Proposta N.º423/2020

Assunto: Aprovar o deferimento do pedido de alteração da licença da operação de loteamento titulada pelo Alvará n.º 2018/04, promovido pela Fidelidade Property Europe, S.A., sita na Av. da República, Av. das Forças Armadas e Av. 5 de Outubro, na Freguesia das Avenidas Novas, que constitui a distribuição n.º e-LOT/2020/1, nos termos da proposta.

Assunto: Loteamento - Licença (e-LOT/2020/1)

Extrato do Estudo de Tráfego (2020)

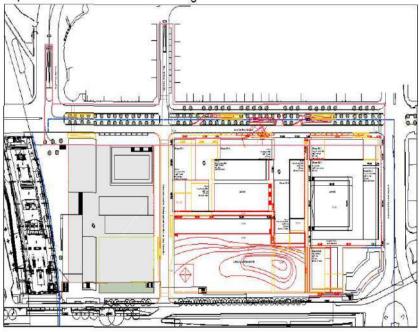
É, assim, sobre os Acessos aos Parques de Estacionamento que se verifica ser necessária, em primeiro lugar, uma reflexão sobre a proposta dessas novas entradas e saídas para o subsolo, sendo a mesma sustentada por um novo estudo de tráfego e tendo as mesmas impacto direto no arvoredo do separador central da Av. 5 de Outubro que será (re)avaliado.

Realça-se que as peças desenhadas rececionadas não apresentam os pisos enterrados do parque de estacionamento e que o Estudo de Tráfego é de maior âmbito, incluindo as várias parcelas e desenvolvimento anteriormente referidos. Os *layouts* internos só foram, assim, percetíveis através do estudo de tráfego, com as limitações de detalhe que tal comporta.

Estando em consideração, de momento, somente a questão dos acessos às Parcelas A e B do empreendimento da antiga Feira Popular em Entrecampos, sugere-se a consideração de mais uma rampa que permita a saída do parque de estacionamento, permitindo distribuir o tráfego de saída, principalmente em hora de ponta da tarde, mais uniformemente e dando resposta à dotação elevada do mesmo.
